Concept wijziging regeling burgerluchthavens

Zienswijze ontwerpbesluit luchthaven Lelystad

Outer horizontal Surface

Bijlage 5d
als bedoeld in artikel 10
van het luchthavenbesluit Lelystad:

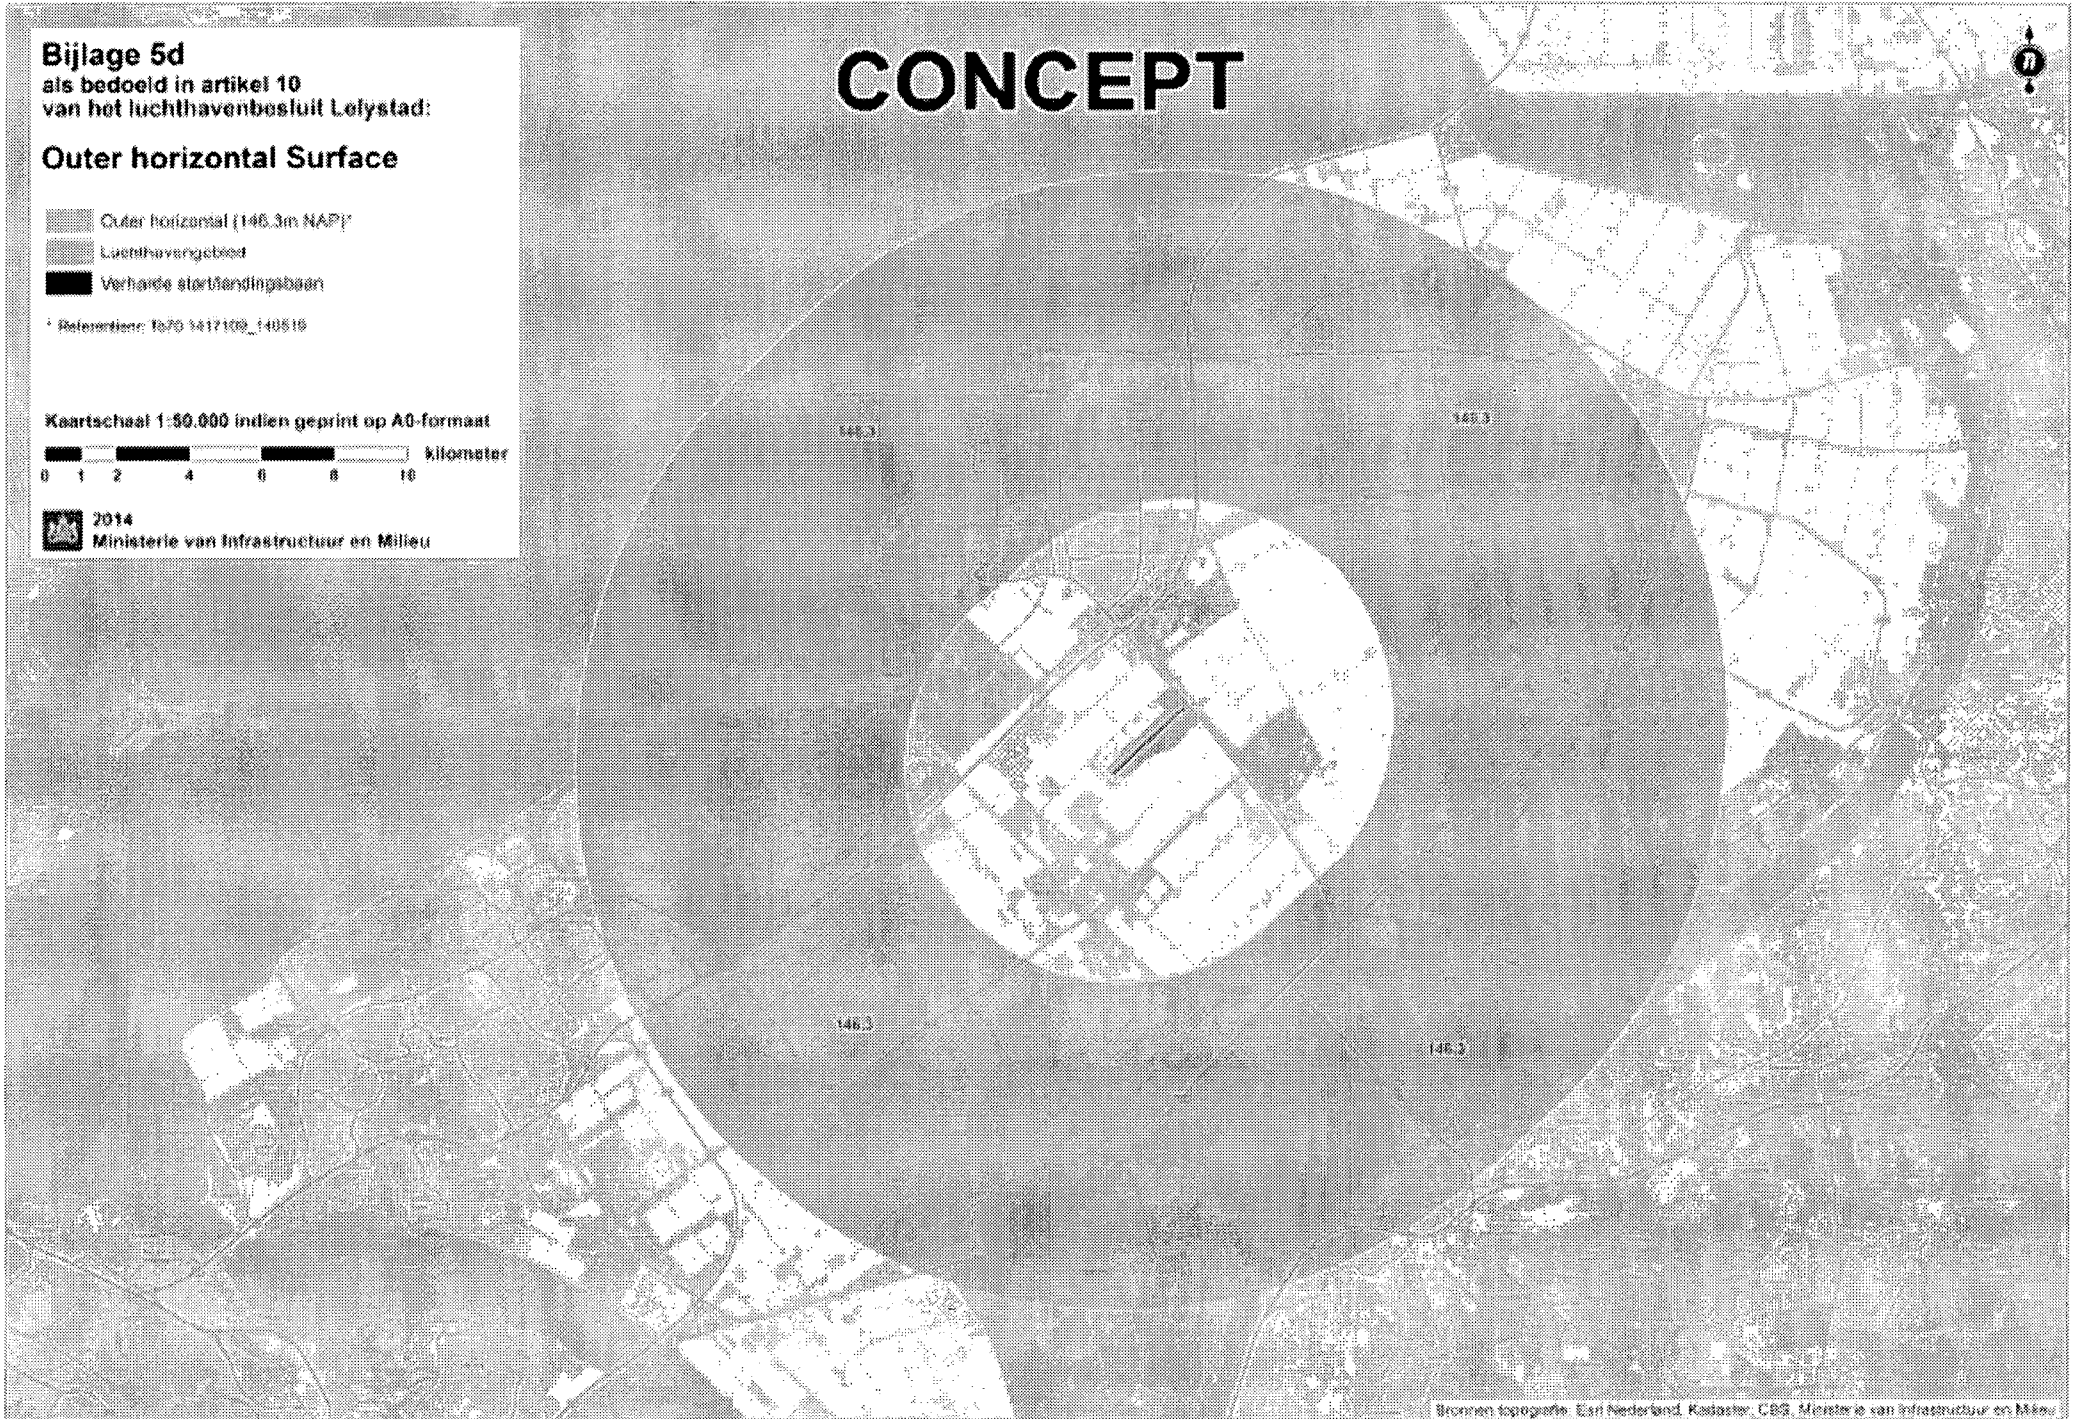
In de toelichting op de wijziging valt te lezen dat aangesloten wordt bij de bepalingen uit het Verdrag. Dit is echter onjuist. Door een OHS op te nemen voor luchthavens zoals Lelystad gaat de Nederlandse regelgeving verder afwijken van de internationale en Europese regelgeving. Het Verdrag geeft geen standaard of aanbeveling ten aanzien van een OHS. Voor richtlijnen voor de eventuele behoefte aan een OHS wordt verwezen naar het Airport Services Manual (ICAO Doc 9137), Part 6. In dit document wordt aangegeven dat hoge objecten in een OHS mogelijk effect kunnen hebben in relatie tot specifieke procedures. Dit roept de vraag op welke van de genoemde specifieke procedures toegepast gaan worden bij luchthaven Lelystad en waarom er gekozen wordt voor het algemeen toepassen van een OHS. Aangezien in de toelichting op de wijziging deze vragen onbeantwoord blijven zien wij geen reden voor deze extra kop op internationale en Europese regelgeving.

De in de wijziging opgenomen mogelijkheid dat namens de minister een verklaring van geen bezwaar afgegeven kan worden voor obstakels van meer dan 150 meter is onvoldoende. Onduidelijk is waaraan een aanvraag voor een verklaring van geen bezwaar moet voldoen of wordt getoetst. Eveneens onduidelijk is welke termijn er met de afgifte van een verklaring van geen bezwaar gemoeid is en welke gegevens bekend moeten zijn voordat deze kan worden aangevraagd. De aanvraag van een verklaring van geen bezwaar betekent voor ondernemers een nieuw risico met een ongewisse afloop in het traject naar het realiseren van een windpark. Een traject waarvan het tijdsplan toch al onder druk staat wil het lukken om in 2020 6.000 MW windenergie op land te realiseren.

In de praktijk zal de wijziging bij marktpartijen leiden tot twee mogelijke reacties. Enerzijds is het mogelijk dat marktpartijen vanwege het risico kiezen voor windmolens van minder dan 150 meter. Anderzijds kunnen ze er voor kiezen een verklaring van geen bezwaar aan te vragen. Hiermee loopt het project in het beste geval vertraging op en in het slechtste geval wordt de verklaring van geen bezwaar op basis van een aeronautische studie geweigerd. Deze afweging zal bij iedere nieuwe windmolenopstelling opnieuw gemaakt moeten worden. Aangezien er aan beide reacties bezwaren kleven gaat onze voorkeur uit naar het reeds ingezette traject om met uw ministerie gezamenlijk de plaatsingsruimte voor nieuwe windparken te bepalen en dit niet generiek op te leggen middels een OHS.
